1.1 CONCEPTO TÉCNICO No. CT:	**7464**
1.2 ÁREA:	Análisis y Mitigación del Riesgo
1.3 COORDINACIÓN:	Estudios y Conceptos Técnico
1.4 REFERENCIA CRUZADA RADICADO FOPAE:	2014ER9582
1.5 RESPUESTA OFICIAL No.	RO-71030

2.1 SOLICITANTE:	Arq. Manuel Ricardo Poveda Muñoz
2.2 PROYECTO:	Casa Luis Abraham Manrique Robayo
2.3 LOCALIDAD:	4 – San Cristóbal
2.4 UPZ:	51 – Los Libertadores
2.5 BARRIO O SECTOR CATASTRAL:	Santa Rita Sur Oriental
2.6 DIRECCIÓN:	Transversal 5 Este No.54 A – 54 Sur
2.7 CHIP:	AAA0006BABS
2.8 MANZANA CATASTRAL:	51
2.9 PREDIO CATASTRAL:	20
2.10 ÁREA (Ha):	0.010360 (*)
2.11 FECHA DE VISITA:	Mayo 29 de 2014

Fotografías 1 y 2. Predio donde se desarrollará el proyecto de la Transversal 5 Este No.54 A – 54 Sur, en el sector catastral Santa Rita Sur Oriental de la localidad de San Cristóbal, así mismo, se observa la Calle 54 A Sur y Transversal 5 Este.

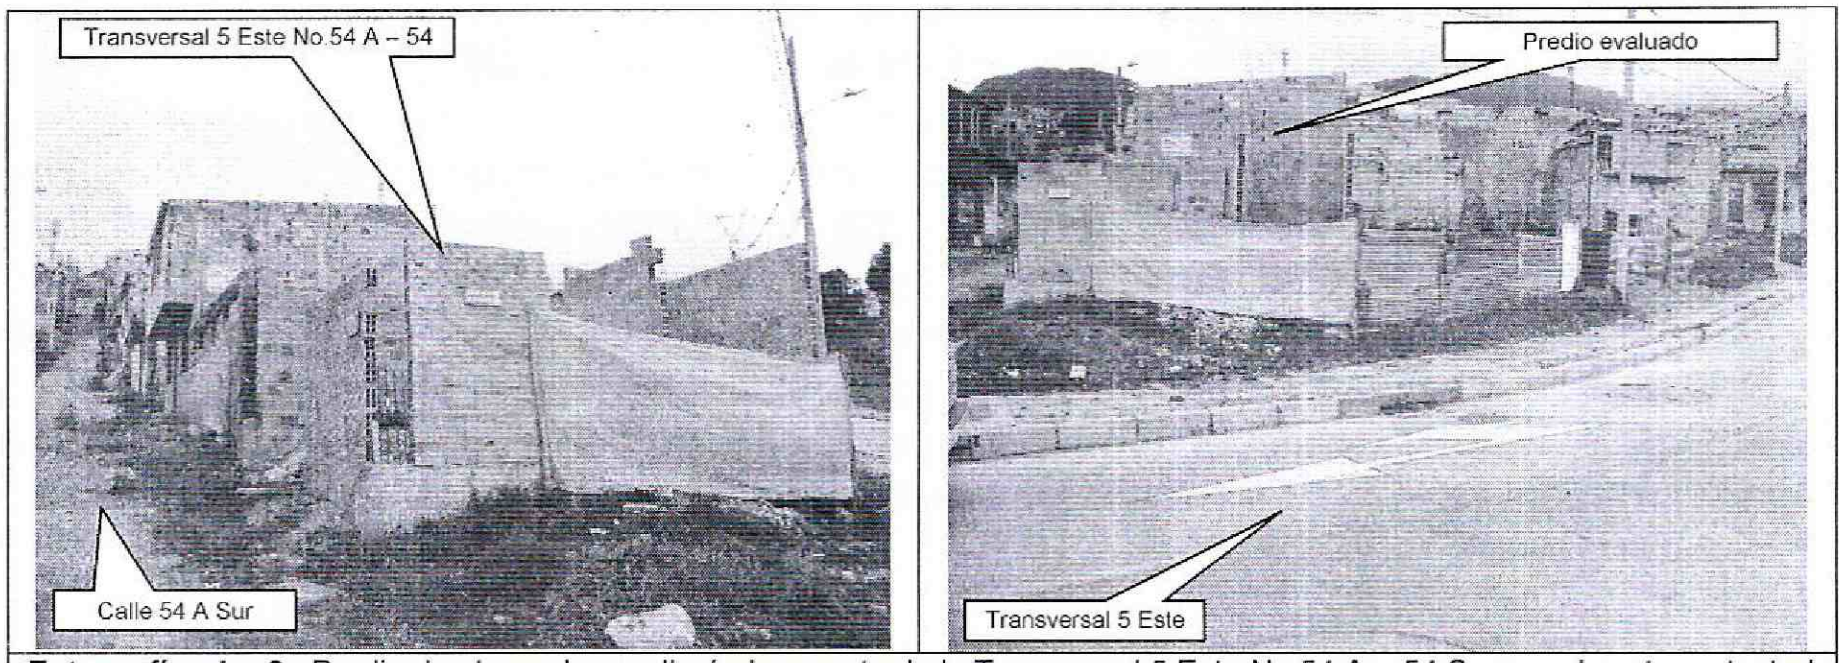
En el momento de la visita, en el predio objeto del presente concepto técnico, se encontró una edificación en etapa de construcción, la cual se encuentra a nivel de mampostería y estructura del primer piso; por otra parte, no evidencian fallas de tipo estructural, ni daños que permitan inferir la presencia de procesos de inestabilidad geotécnica activos de carácter local dentro del área del proyecto. Sin embargo, con el fin de preservar las construcciones existentes, se recomienda para la construcción del proyecto, realizar análisis de estabilidad de las intervenciones de tal forma que se garanticen factores de seguridad no solo para el proyecto sino para las construcciones e infraestructura adyacente.

Es importante anotar, que en el momento de la visita no se observaron procesos de remoción en masa activos de carácter local ni general del terreno, ya que no se encontraron evidencias de ellos en la zona de influencia del proyecto.
